## Ministero della Transizione Ecologica

**OGGETTO: [ID: 8827] Progetto di adeguamento delle linee 132 kV T.062 "CP Malpensa - CE Vizzola - CS SEA" e T.063 "CP Somma L. - CE Vizzola" nei comuni di Vizzola Ticino e Somma Lombardo in provincia di Varese. Valutazione Preliminare ai sensi dell'art. 6, c. 9, del D.Lgs. 152/2006. Nota Tecnica.**

Figura 3 Siti Rete Natura 2000 e Aree Naturali Protette

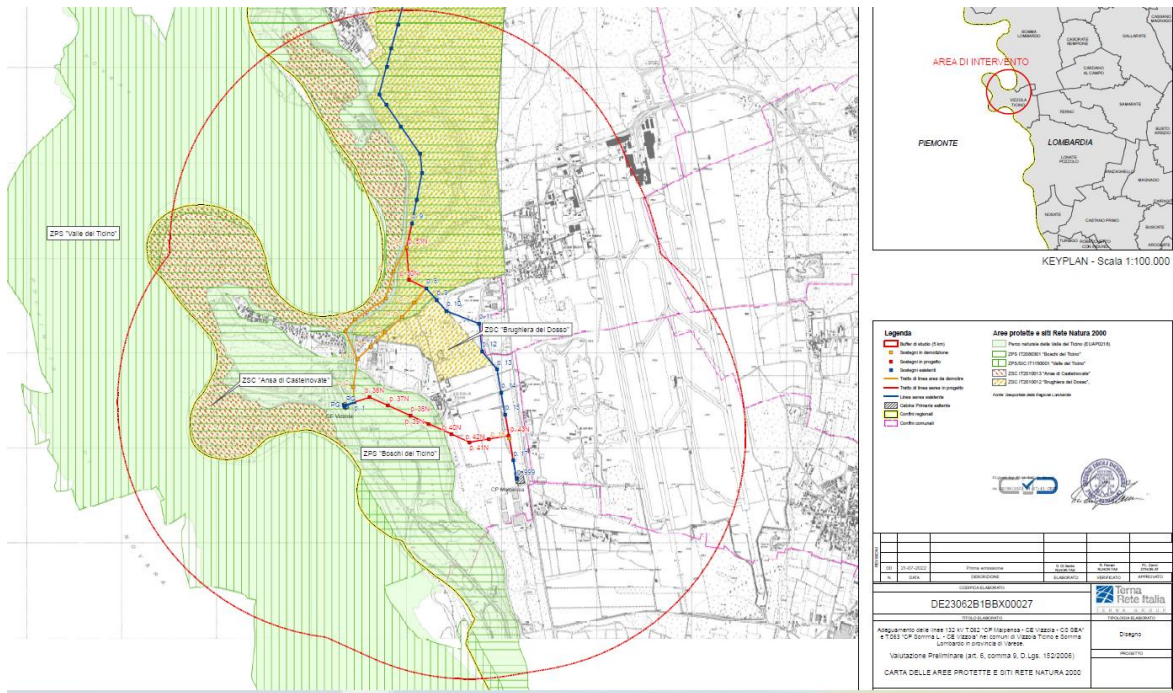
*“- nella ZPS IT2080301 “Boschi del Ticino” nel tratto compreso tra i sostegni p.9 della linea T.063 e p.8 della linea T.062 e nel tratto compreso tra il p.1 e il p.40N della linea T.062/063;*

*- nella ZSC IT2010012 “Brughiera del Dosso”, nel tratto compreso tra i sostegni p.9 della linea T.063 e p.8 della linea T.062” e inoltre che “l’intervento sviluppa interferenze dirette con il Parco naturale della Valle del Ticino (EUAP0218)”*.

Contestualmente il Proponente afferma che, a fronte del nuovo tratto in costruzione, saranno dismessi alcuni sostegni all’interno del Parco naturale della Valle del Ticino, nella ZSC IT2010013 “Ansa di Castelnovate”, nella ZSC IT2010012 “Brughiera del Dosso” e nella ZPS IT2080301 “Boschi del Ticino”.

- in ragione della presenza aree naturali protette della Rete Natura 2000, l’accertamento dell’assenza di eventuali impatti sugli habitat tutelati sarà effettuato in sede di procedura di Valutazione di Incidenza Ambientale (VINCA) presso la Regione Lombardia, così come indicato dal Proponente stesso;
